Appel d'Offres (AO)

Travaux de remplacement du toit et du vitrage à l'emplacement de l'Entrée principale et de la Colonnade

N° de référence : NGC110697

ADDENDA n° 3

RIDGE DETAIL AT PLATFORM ELEV. 78.20
THE NATIONAL GALLERY OF CANADA, OTTAWA, ONT.
ARCHITECT - PARKIN/SAFDIE
CONST. MGR - ELLIS-DON LTD

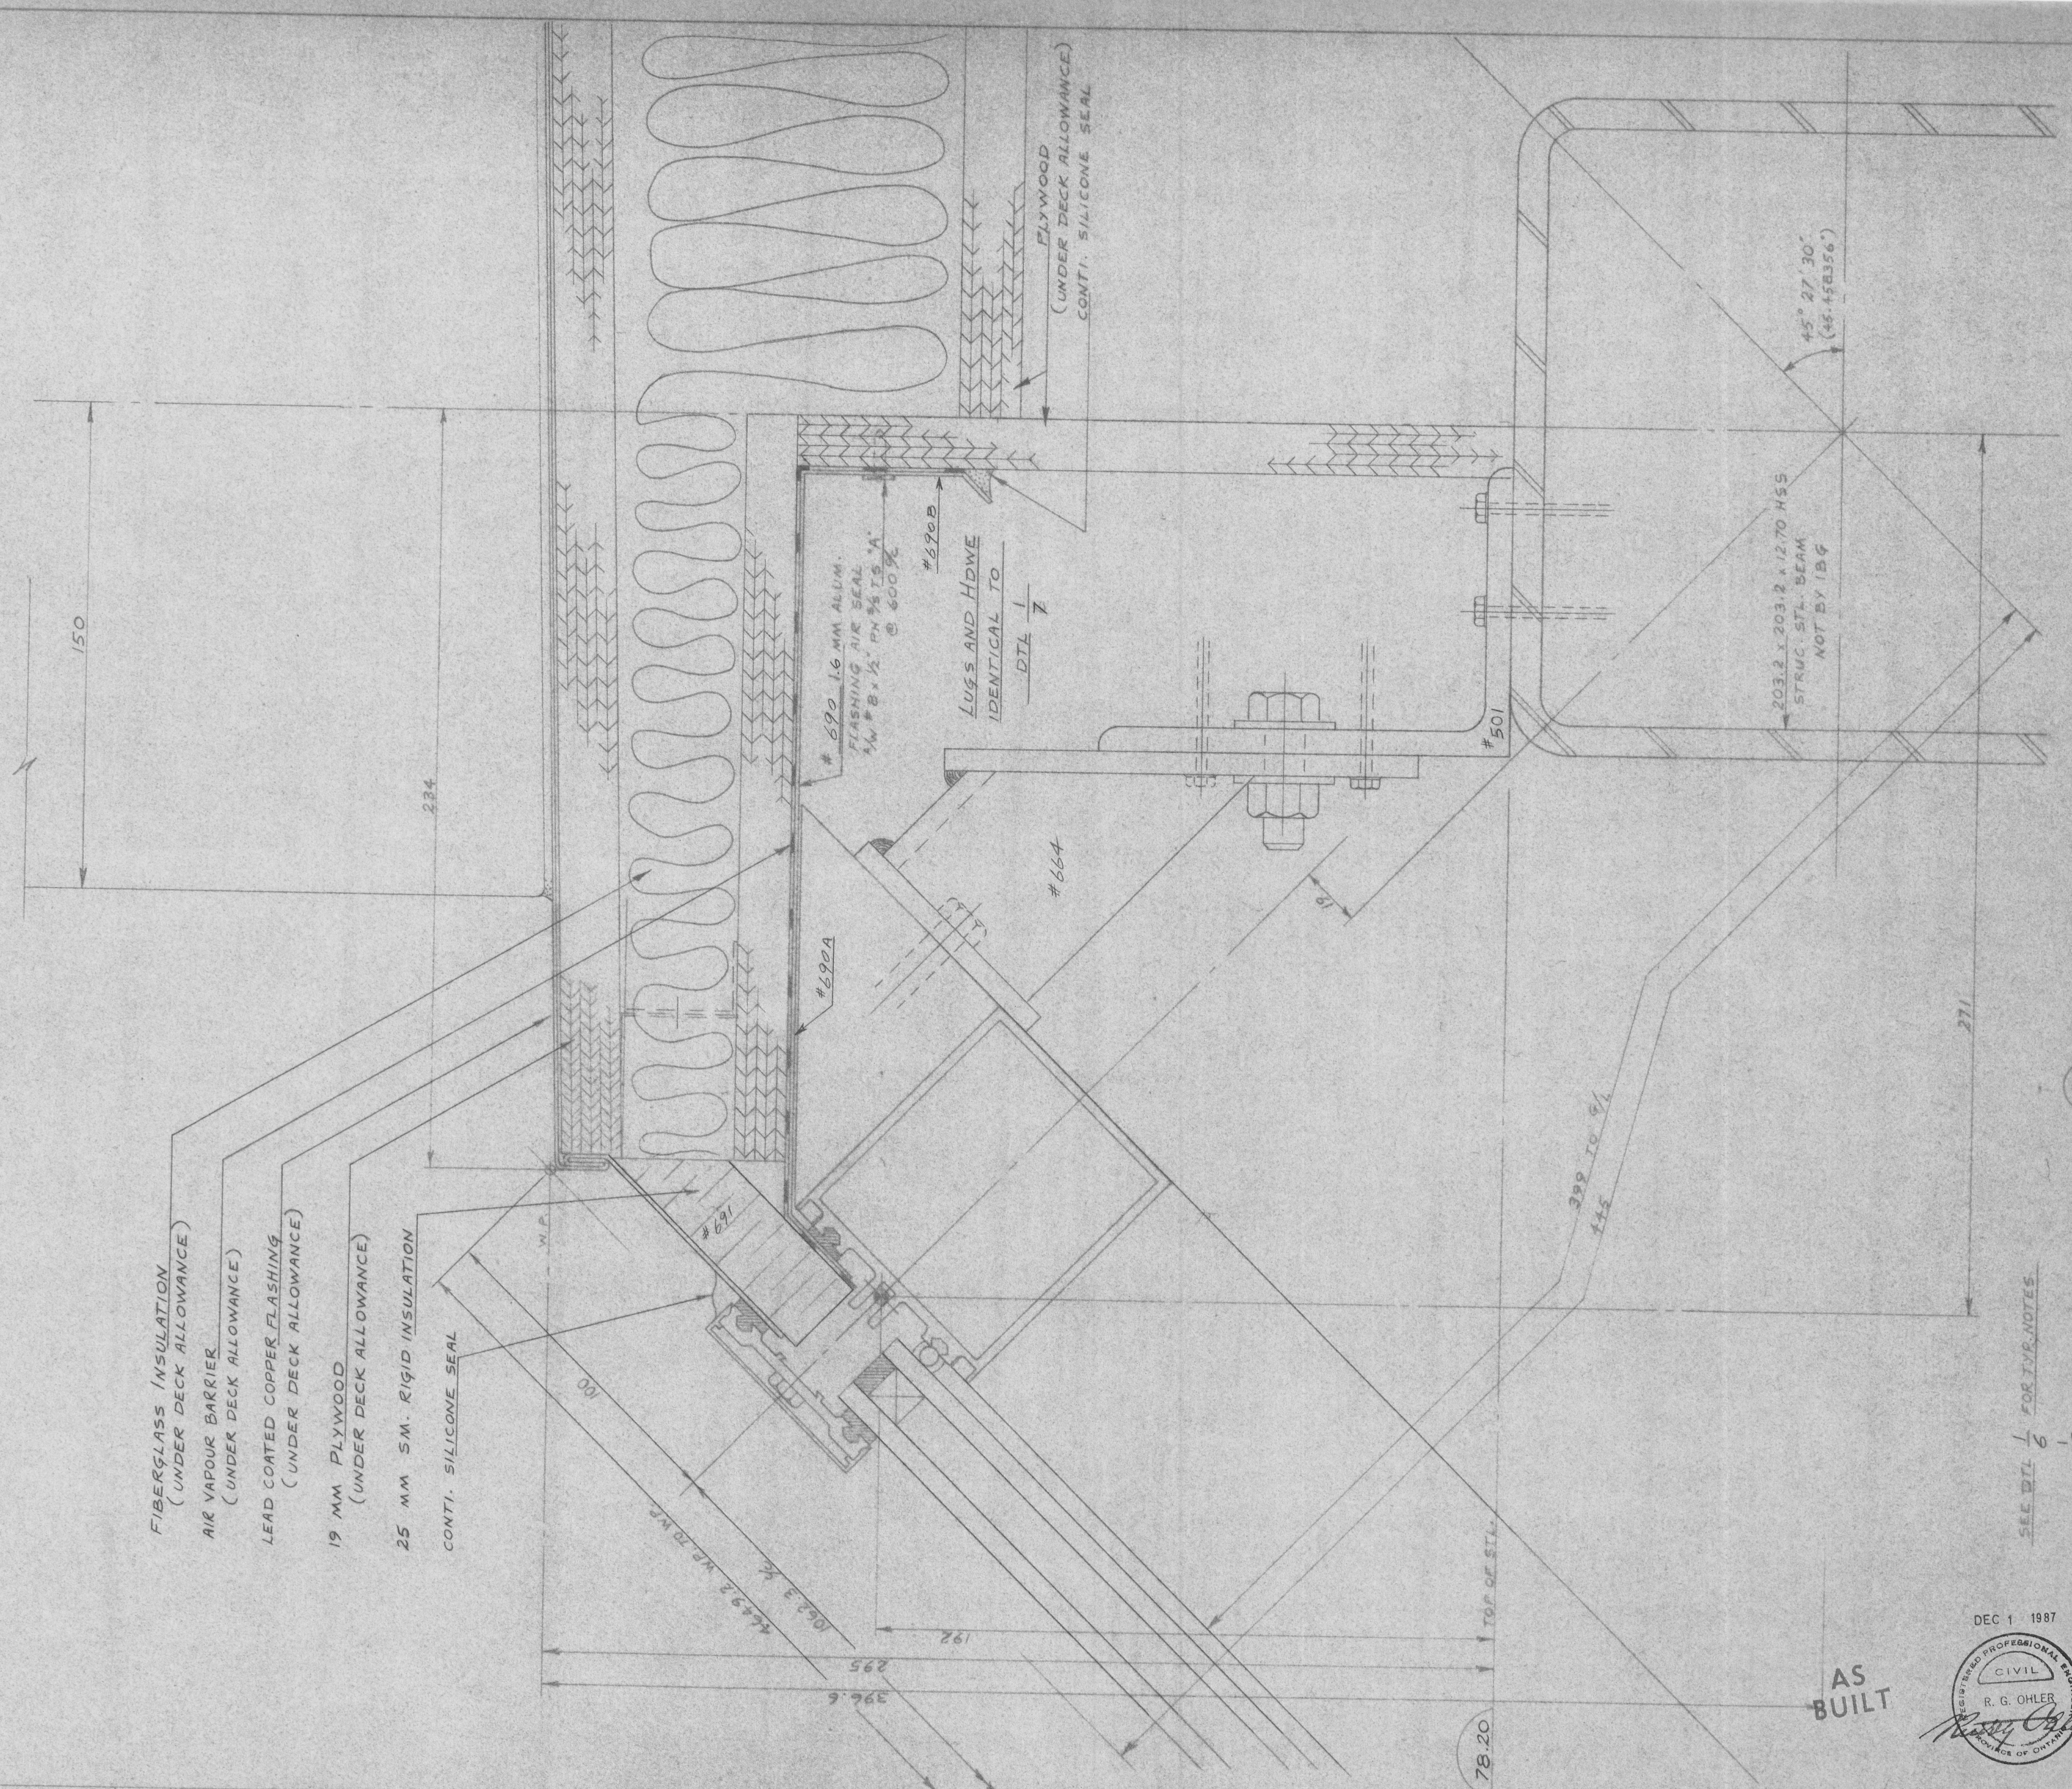
8. Prière de produire des descriptions narratives et des croquis détaillés et évidents de la portée des travaux de démolition à l'emplacement des toits. Prière de s'assurer que ces descriptions et croquis détaillent la structure complète et d'origine de la constitution du toit.
 - a. Selon ce qui est compris dans la section 07 65 00, la démolition du toit se doit d'englober l'enlèvement de toutes les pièces composantes du cuivre apparent et enduit de plomb et ce, jusqu'à la partie supérieure d'un ensemble coupe-vapeur d'origine. Les exceptions annexées des dessins d'atelier d'origine illustrent les pièces composantes décrites dans le devis, lesquelles pièces se devant de faire partie des travaux à enlever et ce, aux termes des travaux requis de démolition de la toiture (détails annexés de renvoi 1/14, 1/15 et 1/23).
